雅庭小区项目商业物业及居民配电工程

施工招标答疑（三）

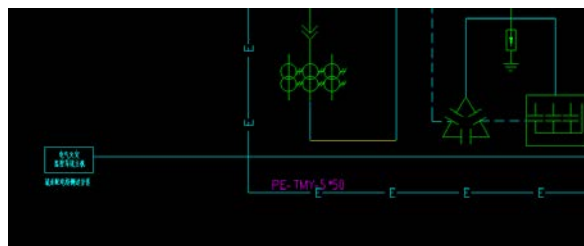
1. 在威海世茂羊亭（物业）配电室 0.4KV 配置接线图中有电气火灾监控系统主机 1 台，如下，而招标清单未列项，请问此项设备费及安装费是否在本次招标范围内？

答：不在本次招标范围，以招标工程量清单为准。

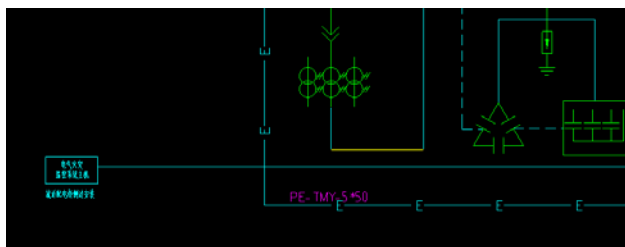
2. 在威海世茂羊亭（商业）配电室 0.4KV 配置接线图中有电气火灾监控系统主机 1 台，如下，而招标清单未列项，请问此项设备费及安装费是否在本次招标范围内？

答：不在本次招标范围，以招标工程量清单为准。
